島根原子力発電所 2号炉 火災による損傷の防止 (コメント回答)

令和 2 年 6 月
中国電力株式会社

審査会合での指摘事項に対する回答

指摘事項一覧

表 1時間耐火ラッピングの火災耐久試験結果

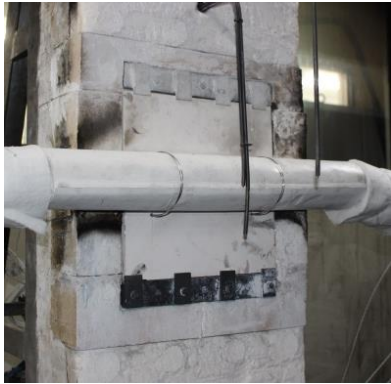
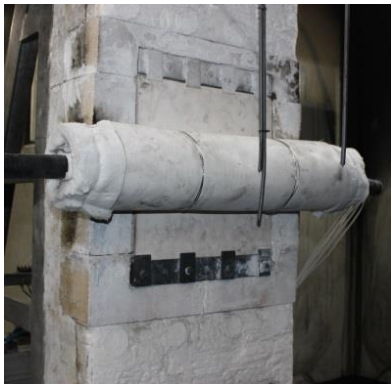
火災耐久試験の結果を整理して示し、ケーブル処理室に対する施工の実現可能性を含め、基準適合性を改めて説明すること。

確認項目	確認内容	判定基準	確認結果	
			試験体 ①	試験体 ②
温度確認	加熱試験中，熱電対を用いて試験体の非加熱面側の温度上昇を測定する	試験体の非加熱面側の温度上昇が，平均で140K以下，最高で180K以下であること	良	良
	加熱試験中，熱電対を用いてケーブル表面の温度を測定する	ケーブルシース表面温度が171℃を超えないこと	良	良
外観確認	試験後に，試験体の外観確認を行う	非加熱面側へ10秒を超えて継続する火炎の噴出がないこと	良	良
		非加熱面側へ10秒を超えて継続する発炎がないこと	良	良
		火炎が通る亀裂等の損傷及び隙間を生じないこと	良	良
電気特性確認	試験後，ケーブルの導通を確認する（導通確認）	導通があること（断線していないこと）	良	良
	試験後，ケーブルの導体相互間の絶縁抵抗を測定する（絶縁抵抗測定）	試験後に絶縁抵抗の著しい低下がないこと	良	良

以上より，いずれの試験体も隔壁（耐火ラッピング）のみで1時間の耐火性能を有していることを確認した。

指摘事項回答No.98

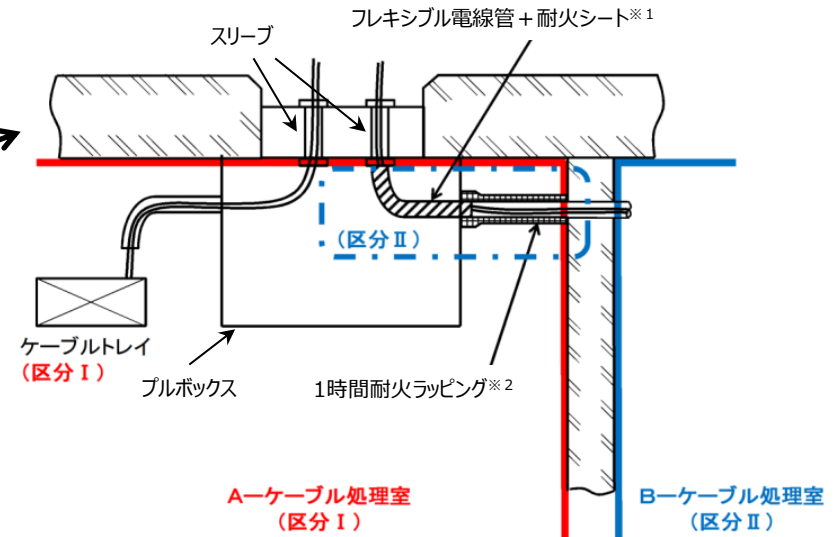
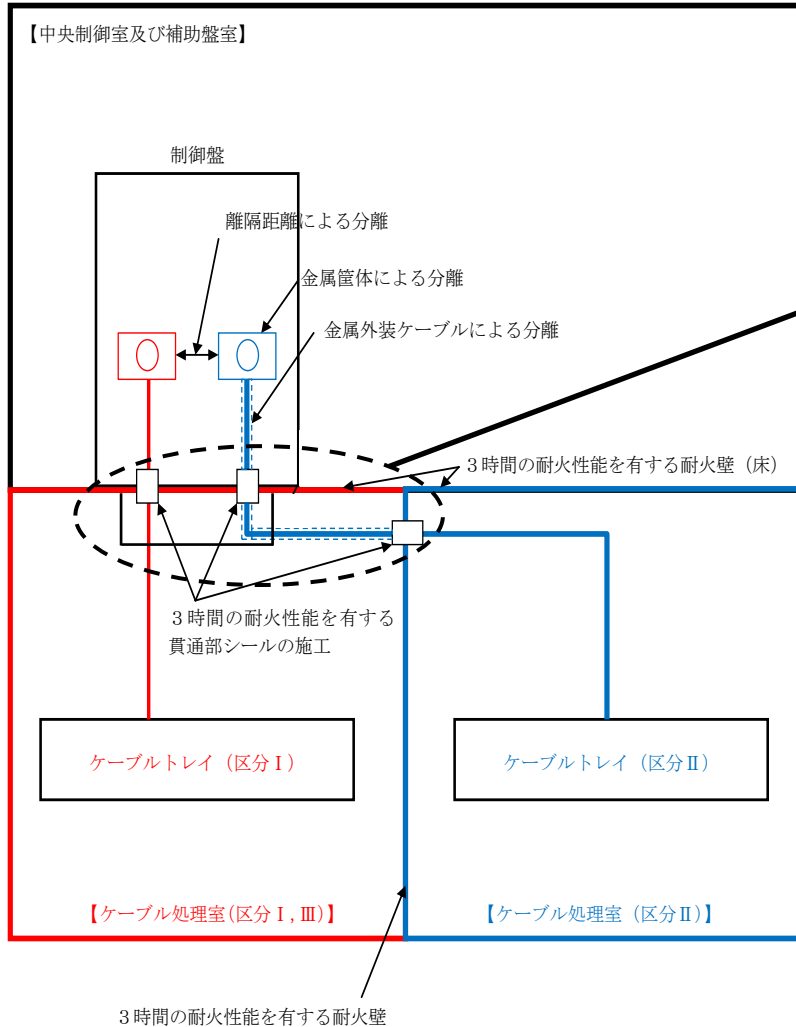
具体的にフェールセーフの区域がどこか整理して説明すること。また、火災荷重の整理も含めてどのような消火設備を設置するのか整理して説明すること。

島根2号炉では、原子炉の高温停止及び低温停止を達成し、維持するために必要な構築物、系統及び機器であるフェールセーフ設計の火災防護対象機器に対して、固有の信号を発する異なる感知方式の火災感知器及び全域ガス自動消火設備にて、火災の感知及び消火を実施する設計としており、当該フェールセーフ設計の火災防護対象機器のみを設置する火災区域として、消防法又は建築基準法に基づく火災感知器及び消火設備を設置する火災区域はない。
